POKYNY PRO ZPRACOVATELE ÚP STARÉ BŘÍŠTĚ

POŽADAVKY DOTČENÝCH ORGÁNŮ K NÁVRHU ÚP STARÉ BŘÍŠTĚ PO SPOLEČNÉ JEDNÁNÍ:

S04

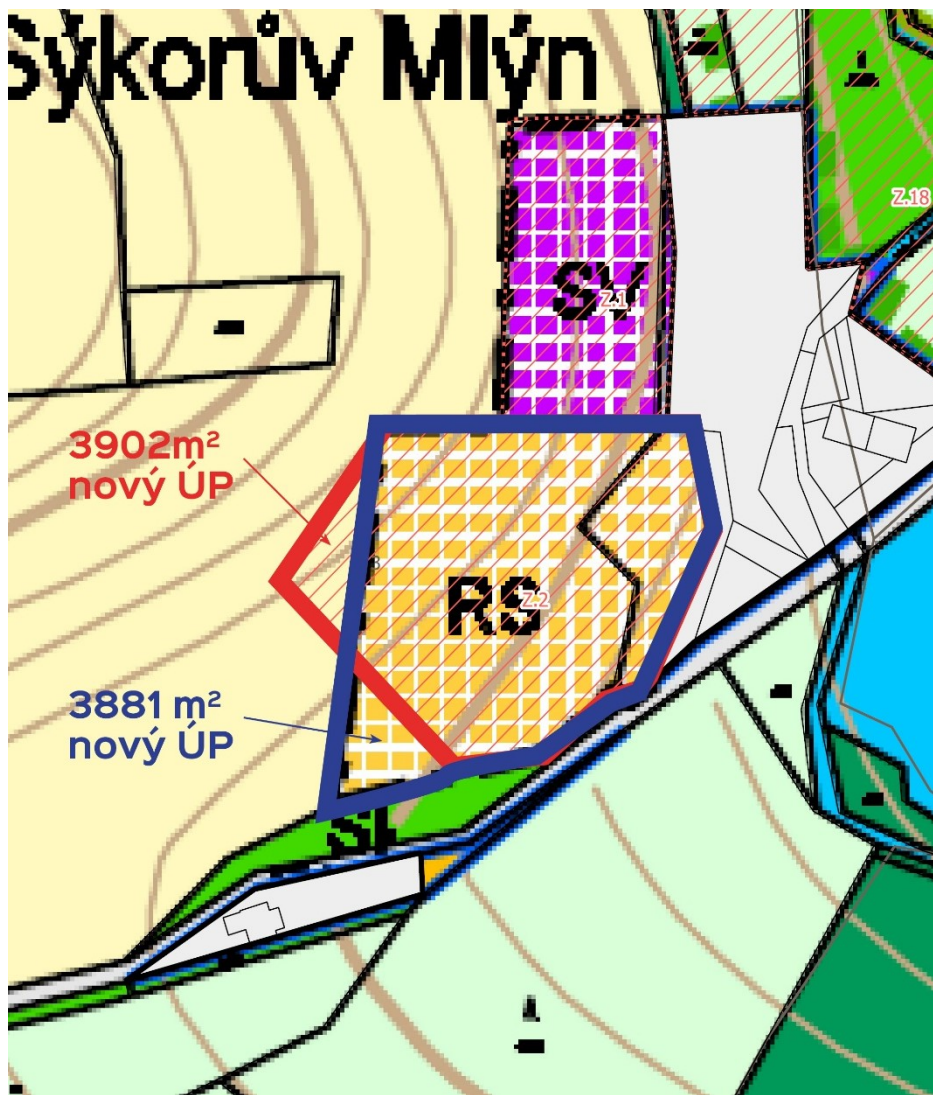
Z. 18 – ZS – zeleň zahrada soukromá a vyhrazená - 0,4429 ha (0,1257 ha na III. třídě ochrany ZPF, 0,3172 ha na ostatní ploše)

Orgán ochrany ZPF neudělil souhlas s plochou **Z. 18 (ZS)**, která je navržena jako zeleň - zahrady soukromé a vyhrazené. Orgán ochrany ZPF nesouhlasí s návrhem zastavitelné plochy na pozemcích, které jsou vedeny jako součást ZPF. Dle ustanovení §4 odst. 1 pro nezemědělské využívání pozemků náležejících do ZPF je nutné především využít nezemědělskou půdu § 4 písm. a) je nutné co nejméně narušovat organizaci zemědělského půdního fondu.

Požadavek nezpracován.

Plocha Z.18 je plochou mezi údolní nivou, vymezenou jako plocha přírodní a plochou zastavěnou. Její zemědělské využití je pro kohokoli jiného než drobného zahradníka nesmyslné. Organizace zemědělského půdního fondu zde není nijak narušena, protože na pozemcích neprobíhá a probíhat intenzivně ani nemůže. Je tedy nanejvýš vhodné, aby byla využívána pro soukromé zemědělské účely drobného zemědělce, který ale oproti velkokapacitním variantám potřebuje oplocení plodin. Rozdíl mezi hlavní činností probíhající v zahradách a na poli je jedině v tom, že na poli nejsou ploty a obhospodařující je velké stroje, kdežto na zahradě si tuto činnost zajišťuje majitel sám vlastními silami. Odůvodnění nesouhlasu s plochou je nerelevantní.

Zároveň je plocha ve většině na pozemku vymezeném v KM jako plocha ostatní – neplodná půda, nebo plocha vodní. Jedná se pouze o čist plochy vymezené pozemkem 483/1 a 484/2, které jsou v klíněny mezi les a pozemek vedený jako neplodný. Plocha byla z důvodu požadavku OŽP zmenšena.

S10

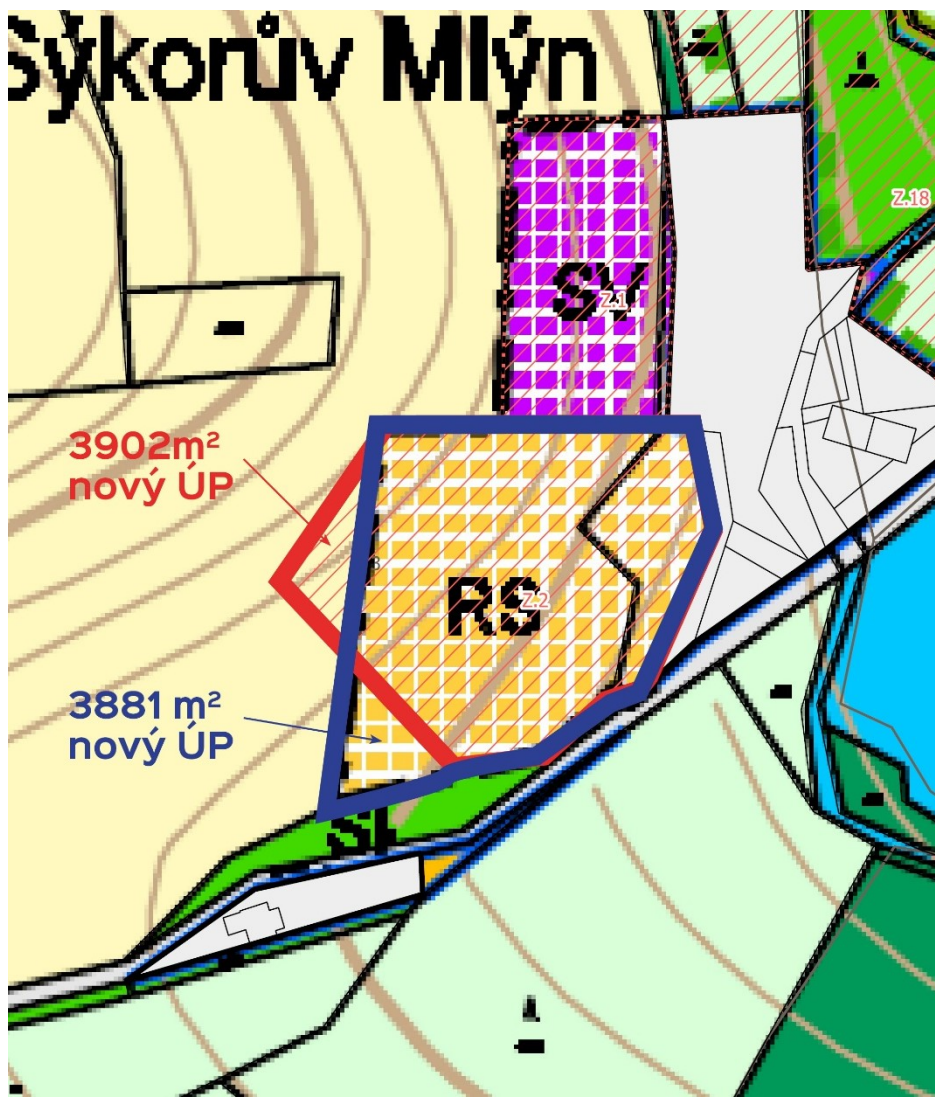
Nesouhlasíme s vymezením plochy Z.18 u Sýkorova mlýna v údolní nivě vodního toku. V daném případě výjimečně lze akceptovat řešení pouze části jižní partie do severní linie sousední plochy SV, bez oplocování pozemků.

Plocha byla zmenšena. S ohledem k využití pozemku je možnost oplocení ponechána.

P05 Petr Tůma

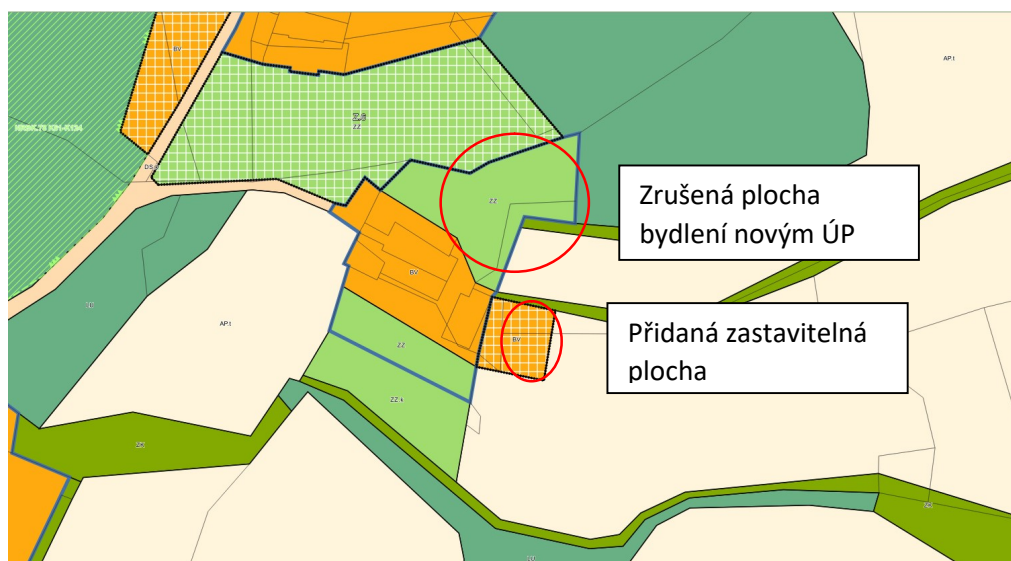
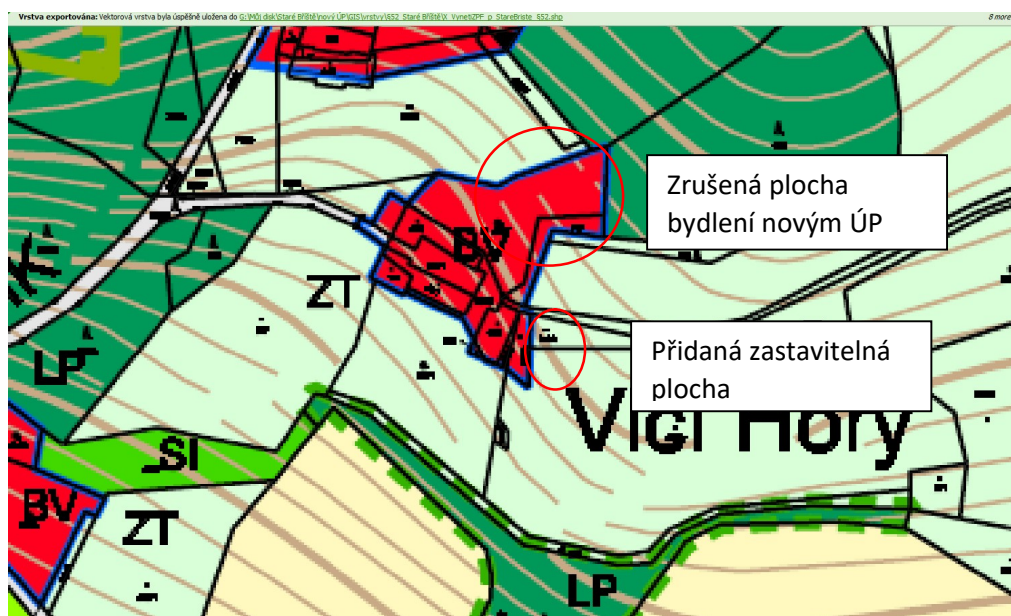
Dobrý den, v příloze Vám zasílám zákres úpravy plochy pro bytovou výstavbu u objektu čp. 1 Vlčí Hory. Jedná se mi o rozšíření kolem objektu, aby to nekopírovalo přesně obrys objektu. Hlavně objekt na pozemku 43/1 aby šel při rekonstrukci trochu rozšířit do zahrady (na jih).

Pokud by to šlo, tak tam prosím zařadte nějaký prostor za stodolou => prostor vedle pozemku 673/2. U objektu 43/2 a 43/3 jsou přístřešky, tak jestli by mohly být také v zastavitelné ploše.

Plocha byla vymezena na základ požadavku vyplývajícího z projednání návrhu dle §50. Plocha byla vymezena v minimálním rozsahu. Oproti platnému ÚP byla upraveny vymezené plochy BV tak, aby na většině plochy byla vymezená zahrady a vyloučila se možnost výstavby hlavních objektů bydlení mimo tradiční urbanistickou stopu samot. Rozšíření zastavitelné plochy tímto je z urbanistického hlediska mnohem vhodnější, stavba roste směrem k humnům. Záměrem žadatele je výstavba stodoly, která právě v tomto místě bude z celého zastavěného území nejvhodnější.

P06 Dagmar Jakešová

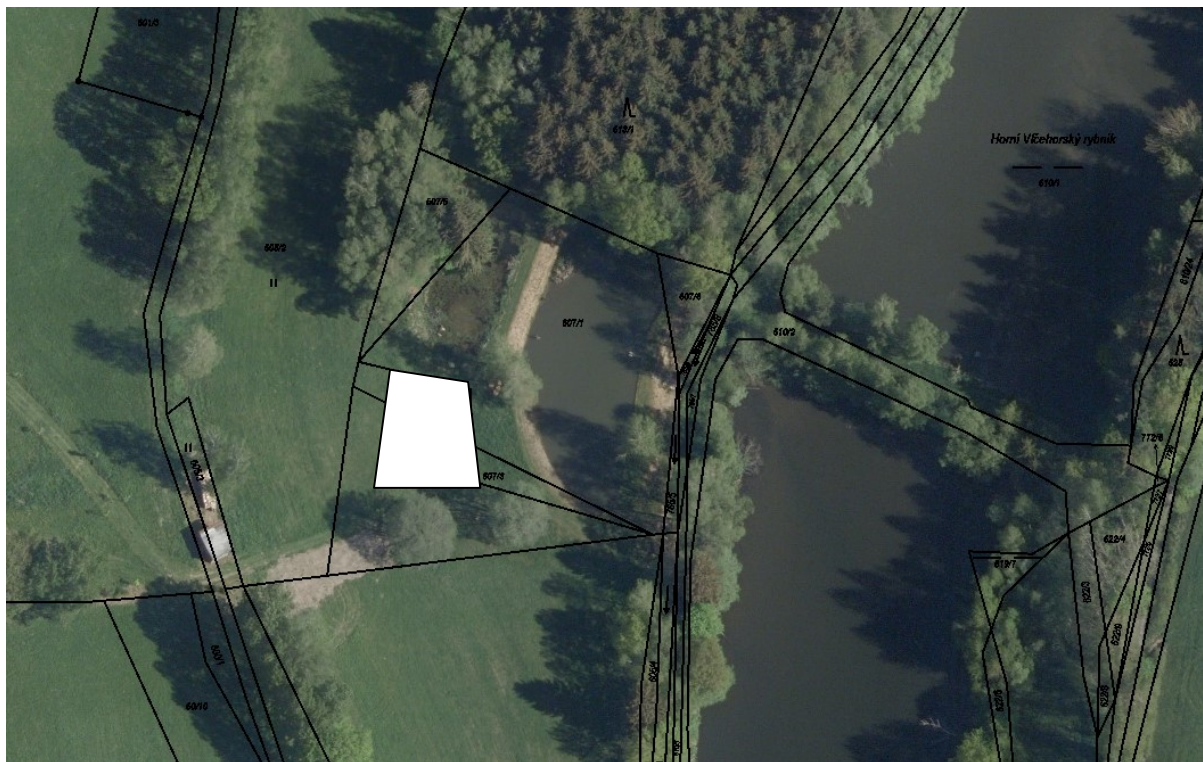
Dávám připomínku k územnímu plánu k parcele č.60/11, část 60/2, na kterém je v současné době historický sad tvořící jeden celek se zahradou č.598/2, aby byl v územním plánu zařazen jako soukromé zahrady. Dále navrhuji vymezit zastavěnou plochu pozemku č.769 jako součást zastavěného území samoty.

Zpracováno. Bylo aktualizováno zastavěné území dle reálného stavu a platného ÚP.
